Parecer nº 111/FEAM/URA SM - CAT/2026

Parecer Técnico de LAS nº 111/FEAM/URA SM - CAT/2026				
Nº Documento do Parecer Técnico vinculado ao SEI: 139710098				
PROCESSO SLA: 16666/2026		SITUAÇÃO: Sugestão pelo Indeferimento		
EMPREENDEDOR: SOFTFER TECHNOLOGY METAL LTDA		CNPJ: 17.092.458/0002-00		
EMPREENDIMENTO: SOFTFER TECHNOLOGY METAL LTDA		CNPJ: 17.092.458/0002-00		
MUNICÍPIO: São Gonçalo do Sapucaí/MG		ZONA: Rural		
LOCALIZADO EM UNIDADE DE CONSERVAÇÃO: () INTEGRAL () ZONA DE AMORTECIMENTO () USO SUSTENTÁVEL (X) NÃO				
COORDENADAS GEOGRAFICAS DATUM: SIRGAS 2000		LAT (Y) 21°48'04" S	LONG (X) 45°32'19" W	
CÓDIGO	ATIVIDADE(S) DO EMPREENDIMENTO (DN COPAM 217/17)	PARÂMETRO	QUANTIDADE	UNIDADE
A-02-01-1	Lavra a céu aberto, minerais metálicos, exceto minério de ferro	Produção bruta	50.000	t/ano
CLASSE DO EMPREENDIMENTO: 2		PORTE: Médio		
CRITÉRIO LOCACIONAL INCIDENTE: • Sem incidência de critério locacional		Peso critério locacional: 0		
CONSULTORIA/RESPONSÁVEL TÉCNICO: Wellington Silva Costa - Engenheiro de Minas		REGISTRO: ART: MG20243453308 - CREA TO 313633/D

Parecer Técnico de LAS/RAS Nº 111/FEAM/URA SM - CAT/2026

Imagem 03 – Localização das 3 frentes de lavra, planta de beneficiamento, pilha de rejeito e bacia de decantação

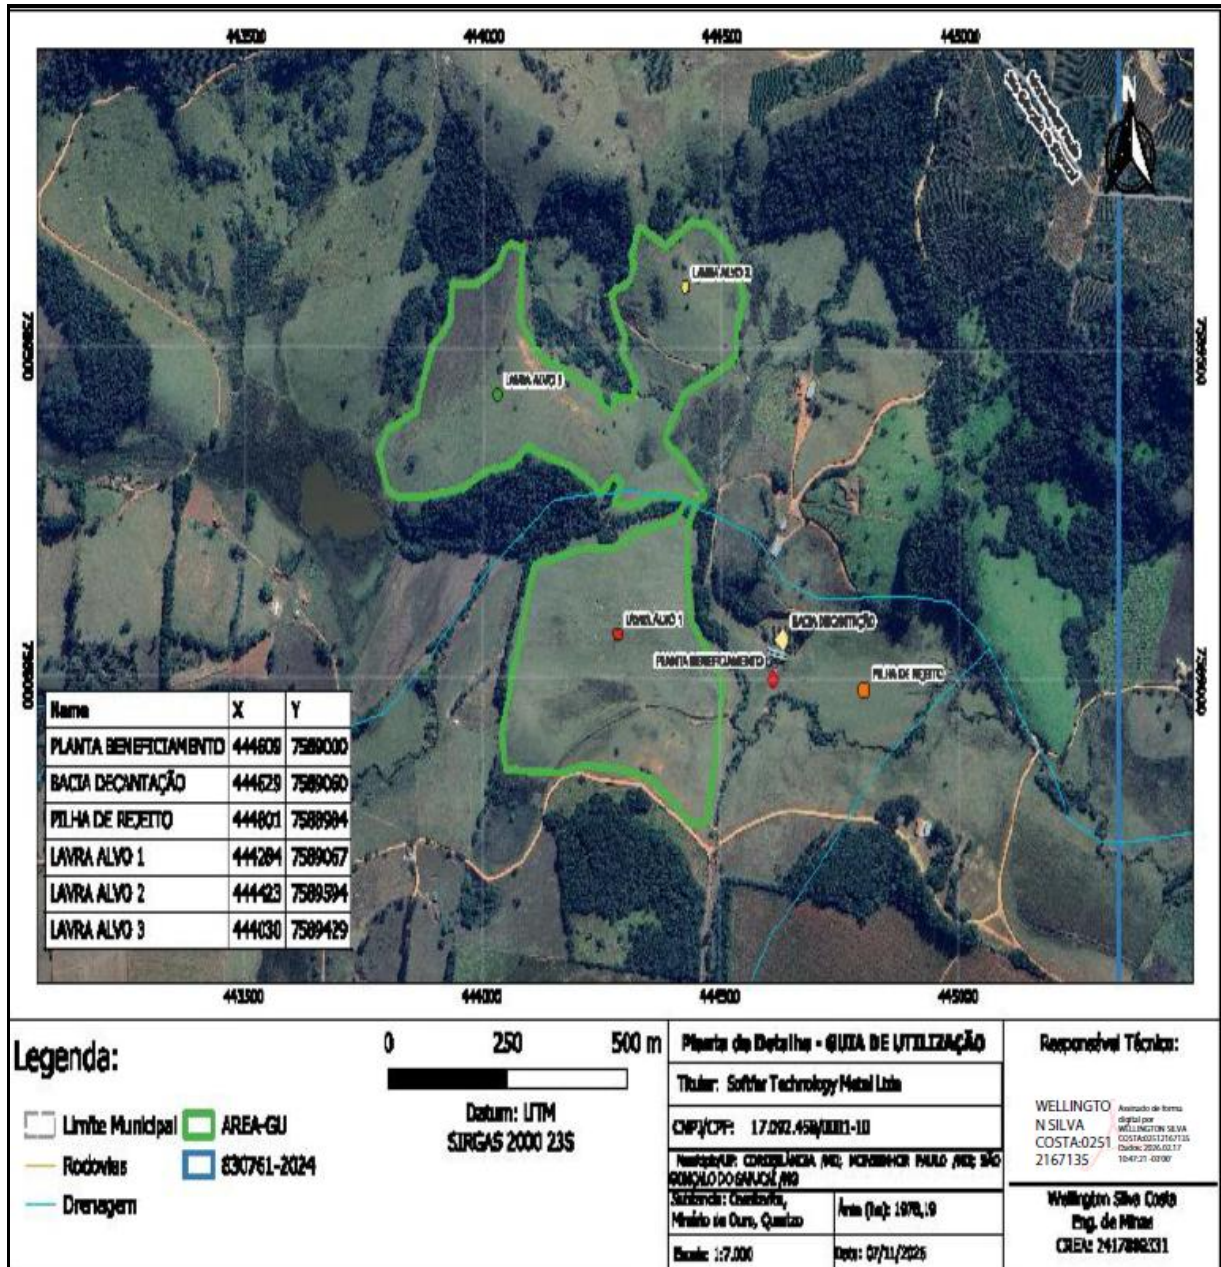
Não foi apresentado nos estudos a planta/projeto contendo a área de cada uma frentes de lavra, foi informado somente que a área de lavra é de 10 ha, estruturas de apoio, etc. Não foi possível verificar se os indivíduos presentes na ADA – Área Diretamente Afetada serão impactados.
